Anregung

Am Ende des ostwärts führenden Hochbord-Radwegs an der Straße *Mäuerchen* (Karte [XX](#)) werden zur Verbesserung der Sicht die offensichtlich neuen Büsche umgepflanzt.

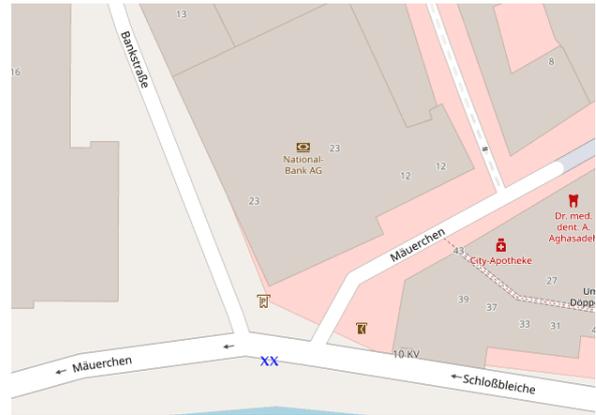
Der Radweg endet am Übergang zur Straße Schloßbleiche. Radfahrer, die dem Verlauf der Straße Mäuerchen folgen möchten, müssen die Fahrbahn queren. Dabei wird durch offenbar neue Anpflanzungen erfolgreich jede Sicht auf den vorrangigen Gegenverkehr genommen, vgl. Foto.

Damit der Radfahrer entgegenkommenden Verkehr erkennen kann, **bevor** er die Fahrbahn befährt (und im Worstcase **überfahren** wird), sollte die vorhandene Anpflanzung versetzt und auf weitere im Sichtbereich verzichtet werden.
